改善箇所説明図

基準不適合発生箇所

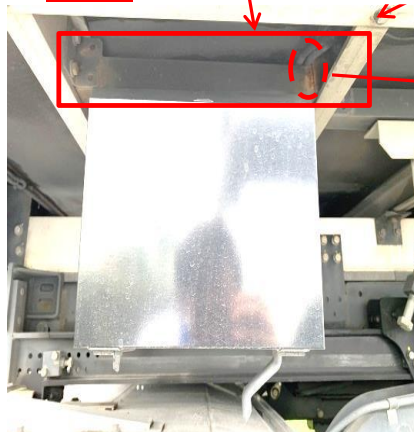
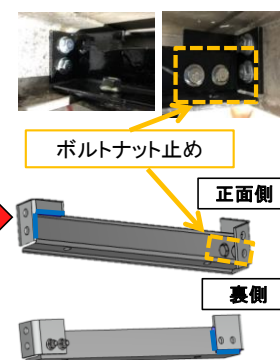
不適合発生箇所

改善前

冷蔵冷凍車のエアサスペンションリモコンBOX固定ブラケットにおいて、図面指示通りの位置に部材の溶接が実施されていないため、当該ブラケットに亀裂が入ることがある。そのため、そのまま使用を続けると亀裂が進行し、最悪の場合エアサスペンションリモコンBOXが脱落し、他の交通の妨げになるおそれがある。

改善後

全車両、エアサスペンションリモコンBOX固定ブラケットを対策品に交換する。

全車両、エアサスペンションリモコンBOX固定ブラケット正面右側に、識別シール(黄色)を貼付する。
